Türkenwirt-Gebäude, BOKU,

GEGENSTAND DES WETTBEWERBES

Neubau Türkenwirt-Gebäude (TÜWI). Die auf der Liegenschaft Peter-Jordan-Straße 76 befindlichen Gebäude sind in keinem vertretbaren wirtschaftlichen Rahmen für die Zwecke eines modernen Universitätsbetriebes revitalisierbar und werden daher zur Gänze abgebrochen. Es soll ein Neubau mit rund 4.500 m² Netto-Raum-Fläche errichtet und die umgebenden Freiflächen zeit- und funktionsmäßig gestaltet werden. Es ist beabsichtigt, mindestens 22 PKW-Stellplätze in einer neuen Tiefgarage in dem Objekt zu organisieren. Die Universität für Bodenkultur (BOKU), die „Universität der Nachhaltigkeit“, beabsichtigt mit dem Neubau des TÜWI-Gebäudes ein Leuchtturmprojekt für Nachhaltiges Bauen umzusetzen.

Erdgeschoß

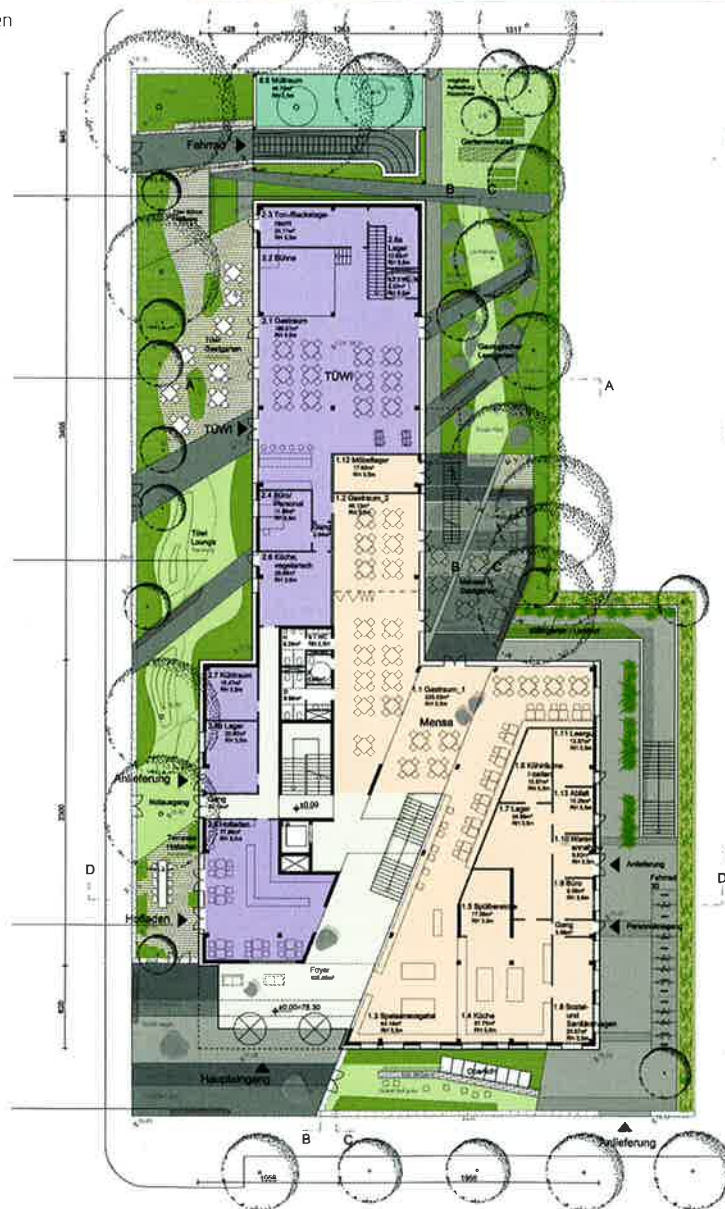
Der Baukörper umfasst E+3 Geschosse, ein vollflächiges Untergeschoß 1 und ein zweites im Bereich des großen Hörsaals an der Peter-Jordan-Straße. Der

Haupteingang ist an der Ecke Peter-Jordan-Straße/ Dänenstraße positioniert. Es schließt eine kleine Halle daran an, die die direkte separate Treppe zum großen Hörsaal im Untergeschoß und den Hauptstiegenhauskern beinhaltet. Weitere Zugänge zum Gebäude sind an der Ostseite, Anlieferung Mensa, an der Dänenstraße zum Hauptstiegenhaus, und zum TÜWI-Lokal an der Dänenstraße im Bereich des nördlichen Gartentraktes vorgesehen. An der nördlichen Grundgrenze wird eine Abfahrt zur Fahrradtiefgarage im Untergeschoß 1 angeboten. Der Hauptstiegenhauskern mit Aufzug führt in die Obergeschosse. Dort sind die Instituts-, Büro- und Seminarräume um ein schräg eingeschnittenes Atrium organisiert. Galeriefächen und Brücken erzeugen ein dynamisches Raumerlebnis. Die östliche Atrium-Wand bietet umfangreiche Gebäudebegrünung, die zu einer angenehmen Raumatmosphäre beiträgt. Die Bürofunktionen sind praktikabel organisiert. Im OG 2 wird ein Ausgang zur Dachterrasse auf dem nördlichen Gartentrakt vorgeschlagen. Mensa und TÜWI-Lokal im Erdgeschoß entsprechen weitestgehend den Anforderungen. Die Gasträume sind z.T. etwas knapp bemessen. Der große Hörsaal scheint bewusst so weit wie möglich entfernt vom Vorortelinie-Tunnel positioniert zu sein. Die Konzeption des Hörsaals ist praktikabel. Nachteilig wird die Erfordernis eines Treppenlifts dort gesehen. Die Fassade weist eine weitläufige Begrünung an der Süd- und Westseite auf. Die Fassade sonst ist als konventionelle Lochfassade konzipiert, Die Aufbaustärke der Grünpaneele wird hinterfragt. Die Außenanlagen weisen eine nachvollziehbare Gliederung und Zonierung auf, die durch die vorgeschlagene Bepflanzung entsprechend betont wird. Das ambitionierte Außenanlagenkonzept wird gewürdigt. Manche Bereiche davon wirken formal. Das vorgeschlagene Gründungskonzept scheint aufgrund der asymmetrischen Konzeption sowie von Höhensprüngen der Fundamentplatte in sensiblen Bereichen bedingt realisierbar.

Die im Rahmen des vorliegenden Detaillierungsgrades der Planung mögliche Auswertung der Energieeffizienz deutet darauf hin, dass mit der vorgeschlagenen Gebäudekonfiguration der „Plus-Energie-Standard“ knapp nicht erreichbar ist, jedoch durch Optimierung der PV-Anlage erreichbar wäre.

Die Erreichung des vorgegebenen Kostenziels scheint bei dem vorliegenden Projekt, das in der Flächenbilanz leicht unterdurchschnittlich liegt, knapp realistisch. Der Ansatz, das Gebäude diagonal zu öffnen, wird positiv bewertet. Die Ecköffnung scheint allerdings überproportioniert. Positiv bewertet wird die gestalterische Differenzierung zwischen Eckgebäude und Trakt an der Dänenstraße, jedoch wird die Unterscheidung der Fassadengliederung des Eckgebäudes und dessen rückspringenden Staffelgeschoß kritisiert. Die Positionierung der Fahrradgarage im -1. UG lässt keine intensive Nutzung erwarten. Die Rampe produziert im generell formal überfrachteten Freiraum Restflächen.
